MZA/ND/143/40925

dot.: postępowania nr 143/RPP/AB/24 na zakup i dostawa 90 szt. autobusów elektrycznych, wraz z prawem opcji

Pytanie nr 207

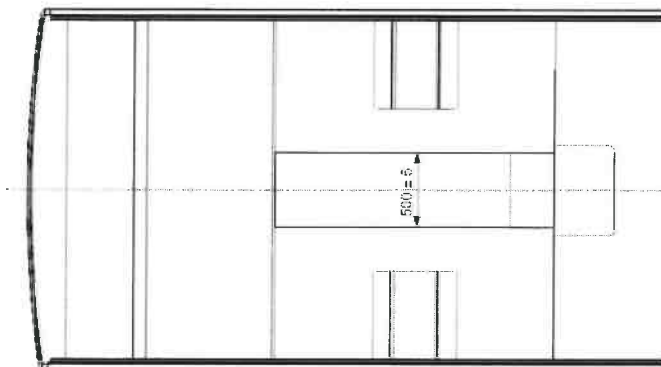
Maksymalna zewnętrzna średnica zawracania [mm]: 17000

Zwracamy się z wnioskiem o zwiększenie średnicy zawracania do 18500mm

Zamawiający przychylił się do wniosku. Zamawiający dokona stosownej modyfikacji SWZ.
